Всемирный форум по согласованию правил в области транспортных средств

Предложение по поправкам серии 03 к Правилам № 95 (защита в случае бокового столкновения)

Представлено Рабочей группой по пассивной безопасности*

Образец А

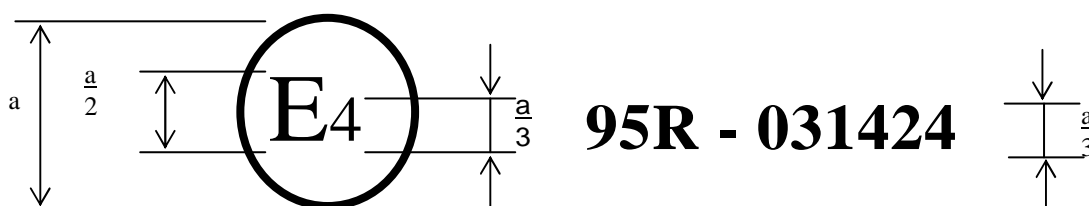
Приложение 2 изменить следующим образом:

Приведенный выше знак официального утверждения, проставленный на транспортном средстве, указывает, что данный тип транспортного средства официально утвержден в Нидерландах (E4) в отношении защиты водителя и пассажиров в случае бокового столкновения на основании Правил № 95 под номером официального утверждения 031424. Номер официального утверждения указывает, что официальное утверждение было предоставлено в соответствии с предписаниями Правил № 95 с внесенными в них поправками серии 03.

Образец В

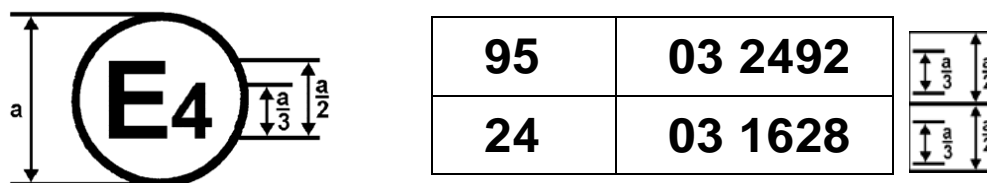
Приведенный выше знак официального утверждения, проставленный на транспортном средстве, указывает, что данный тип транспортного средства официально утвержден в Нидерландах (E4) на основании правил № 95 и 24¹. Первые две цифры номера официального утверждения указывают, что в момент предоставления соответствующих официальных утверждений Правила № 95 включали поправки серии 03 и Правила № 24 включали поправки серии 03".
